【公報種別】特許法第17条の2の規定による補正の掲載
【部門区分】第5部門第2区分
【発行日】令和4年2月1日(2022.2.1)

【公開番号】特開2020-148333(P2020-148333A)
【公開日】令和2年9月17日(2020.9.17)
【年通号数】公開・登録公報2020-038
【出願番号】特願2019-49046(P2019-49046)
【国際特許分類】

【手続補正書】

【提出日】令和4年1月21日(2022.1.21)

【図 4】

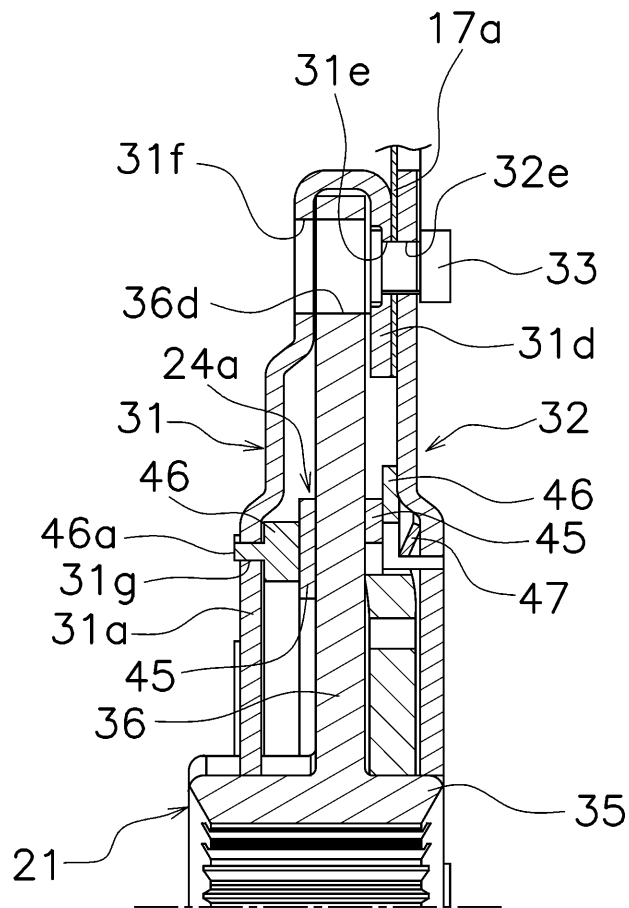
【手続補正4】

【補正対象書類名】図面

【補正対象項目名】図4

【補正方法】変更
